# PROCÈS-VERBAL

## COMMISSION DES TERRAINS ET INSTALLATIONS SPORTIVES

PV n° 9

Réunion 06 juin 2024, 09h30, Astragale DIJON

- **MONT SOUS VAUDREY – STADE JEAN FRAISIER 1 – NNI 393650101**

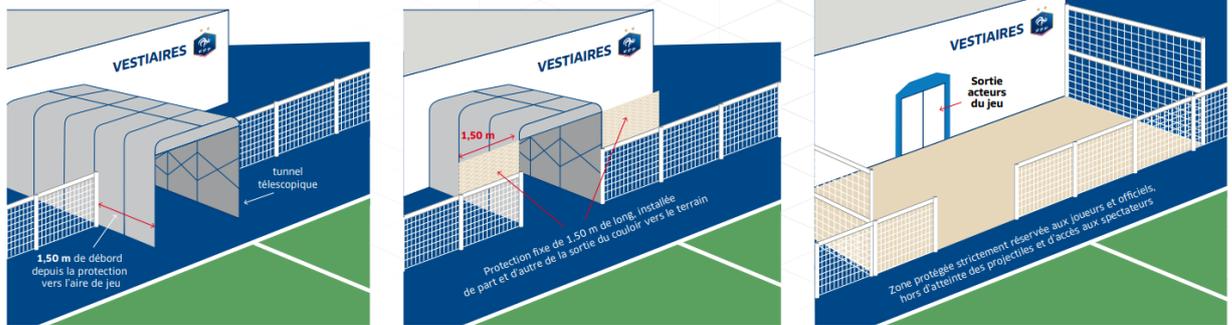
- ✓ **Liaison vestiaires / aire de jeu est sécurisée et hors d'atteinte du public (article 6.5). Un couloir télescopique doit déborder de 1,50m par rapport à la protection de l'aire de jeu (main courante) en direction de l'aire de jeu. A défaut de prolongation possible, il est mis en place une protection fixe de 1,50m de long, installée de part et d'autre de la sortie du couloir vers l'aire de jeu**

Cette liaison sécurisée n'apparaît pas sur les plans du projet.

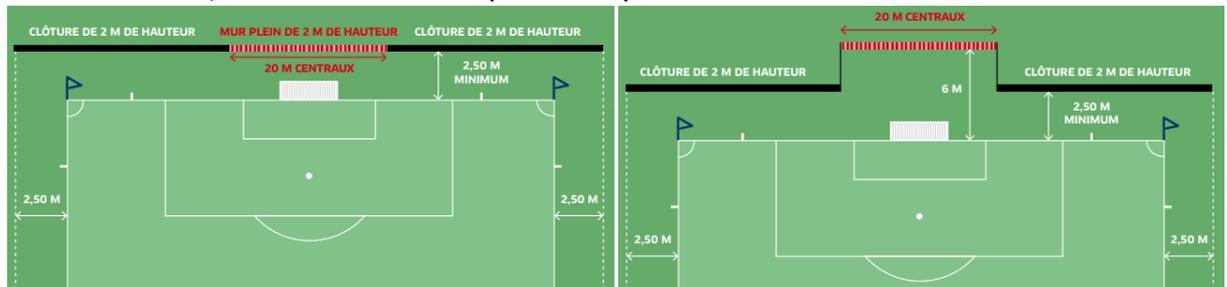
- ✓ Les vestiaires joueurs et le vestiaire arbitre n'étant pas dans le même bâtiment, il sera impératif d'inclure ces 2 bâtiments dans la zone sécurisée.
- ✓ Pour atteindre un classement T3, la superficie des vestiaires joueurs devra atteindre 25m<sup>2</sup> minimum, conformément à l'article 4.6.1 du règlement des terrains et installations sportives édition 2021. La liaison entre l'ancien bâtiment vestiaires et l'extension devra se faire par une ouverture d'1,80m minimum de largeur en « liaison sèche ».
- ✓ Une main courante obstruée sur tous les côtés du terrain est obligatoire pour un niveau T3
- ✓ Il sera nécessaire de réaliser une zone de sécurité augmentée en arrière de la ligne de but de 6ml minimum (article 3.4). Si le public est admis derrière les lignes de buts et que le foncier ne permet pas de réaliser une zone de sécurité de 6ml, deux solutions existent (schéma n°9) :
